Flash Info Technique

N°2017-10-04_01

Objet : Mise en Service IA Radio, détecteurs R.Scan+O, R.Scan+T58, R.Scan+TV et Expendeur
Gamme : Incendie
Produit : Gamme Adressée Radio R.Scan +

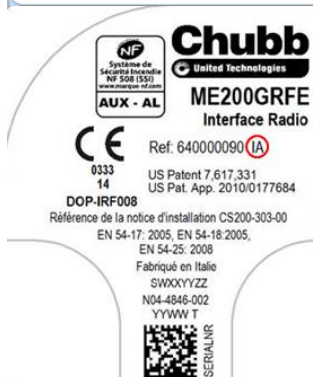
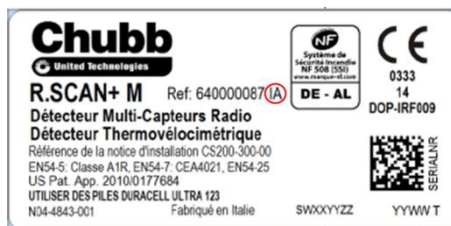
Le développement de l'IA radio a nécessité de modifier le détecteur R.Scan +M de telle sorte qu'il devienne compatible avec l'IA radio et de modifier le logiciel de l'interface pour assurer le fonctionnement demandé.

Tous les détecteurs R.Scan+ M en stock sont compatibles avec l'IA radio.

Pour faciliter leur identification, « **IA** » a été ajouté sur l'étiquette du détecteur après le code article.

Tous les nouveaux détecteurs sont compatibles avec l'IA radio
